島根原子力発電所 2 号炉 審査資料	
資料番号	EP-067 改 07
提出年月日	令和 2 年 7 月 3 日

島根原子力発電所 2 号炉

放射性固体廃棄物の固化材の変更について

中国電力株式会社

第 3-1 図 固体廃棄物処理系 系統概要図

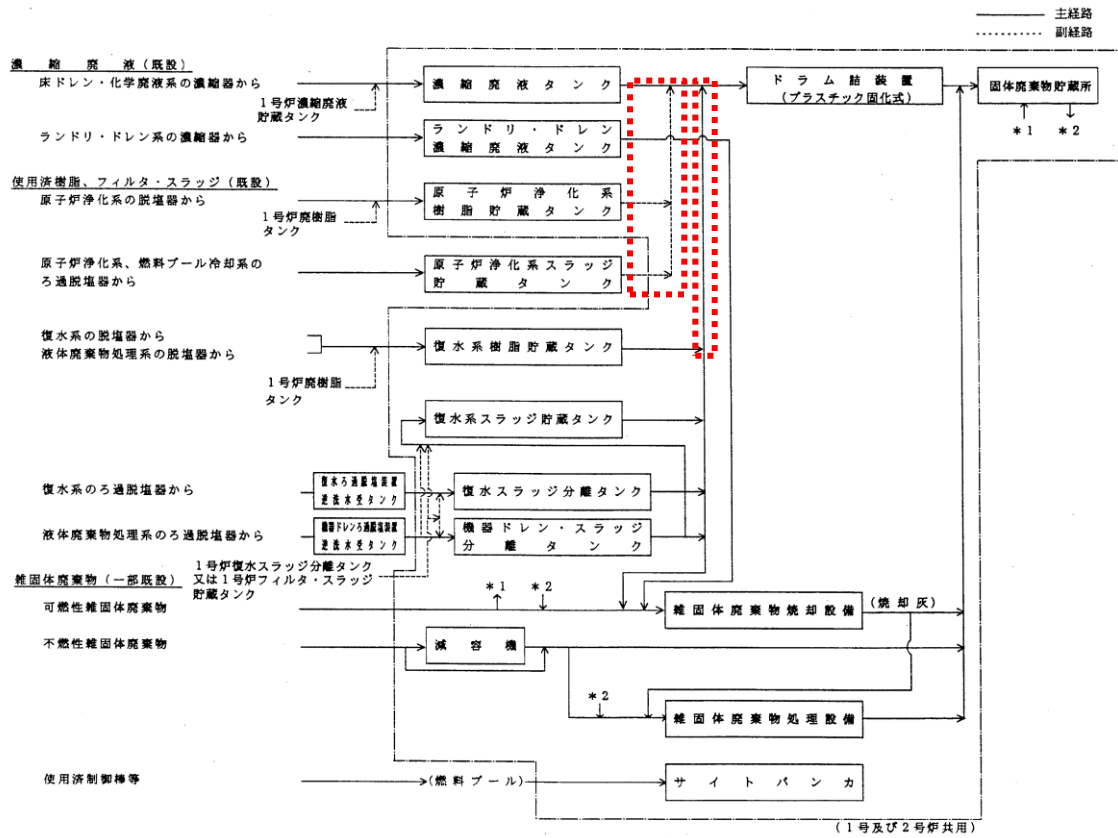
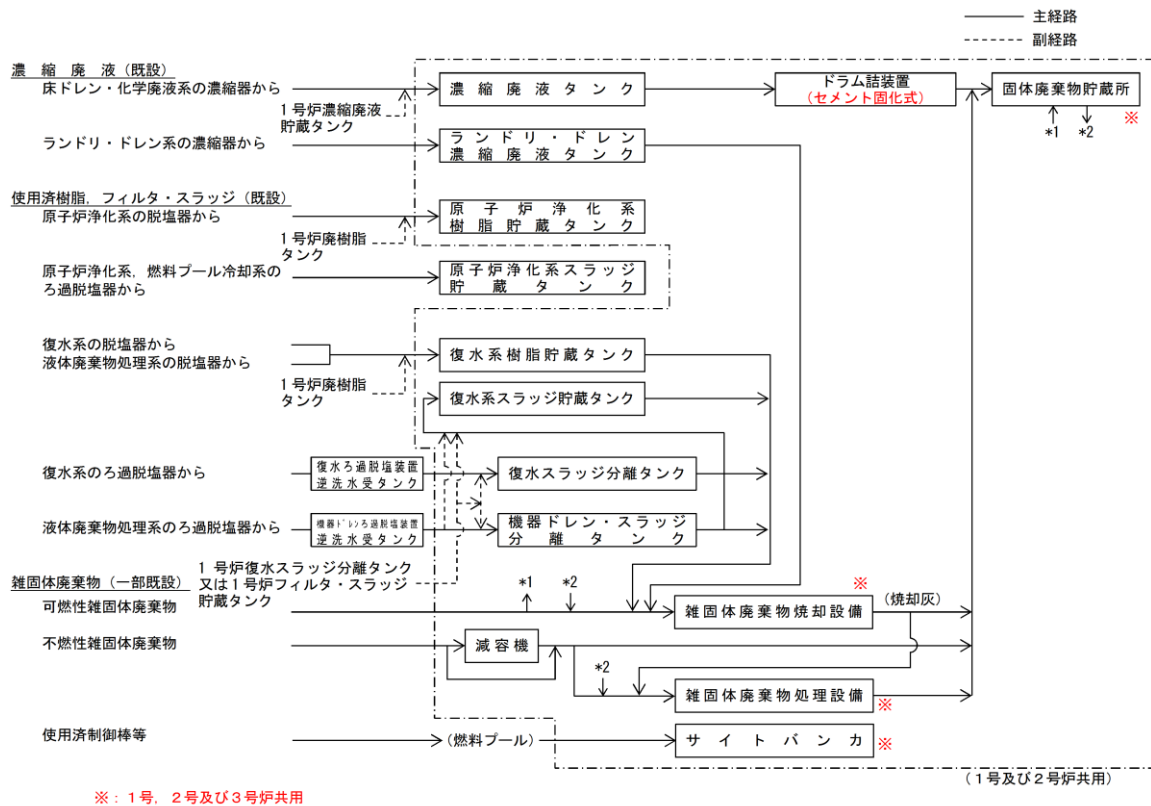
(変更前)

(変更後)

ただし、原子炉浄化系及び燃料プール冷却系の使用済樹脂及びフィルタ・スラッジは、処分施設の廃棄体に係る技術上の基準が検討されている状況であること、復水系、液体廃棄物処理系の使用済樹脂及びフィルタ・スラッジは、減容の観点から全量焼却処理していることから、これらについてセメント固化処理の成立性確認は実施していない。従って、今回の固化材変更にあたっては、ドラム詰装置による処理経路を第 3-1 図のとおり削除する。

第 4-2 図 ドラム詰装置概略系統図

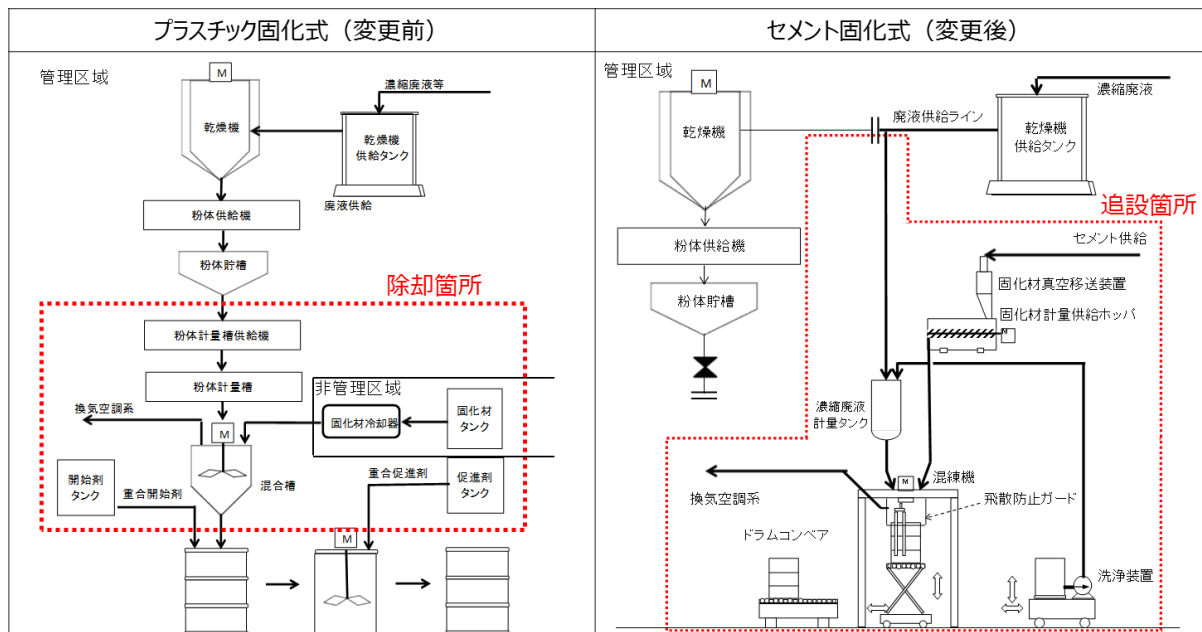
固化材変更後のドラム詰装置の仕様を第 4-1 表、ドラム詰装置概略系統図を第 4-2 図に示す。

ドラム詰装置のうちプラスチック固化に関する機器等の撤去箇所を第 4-2 図に示す。撤去に伴い発生する放射性廃棄物は、固体廃棄物貯蔵所に貯蔵保管できる線量と考えられることから、ドラム缶に収納し、固体廃棄物貯蔵所に貯蔵保管する。撤去に伴いドラム缶約 80 本の放射性廃棄物が発生するが、雑固体廃棄物の焼却処理、熔融処理により、放射性廃棄物の貯蔵保管量の低減を図るとともに、低レベル放射性廃棄物埋設センターへの搬出により、固体廃棄物貯蔵所（貯蔵保管容量約 45,500 本（200L ドラム缶相当））において放射性廃棄物を適切に貯蔵保管することができる。（第 5-7 図参照）
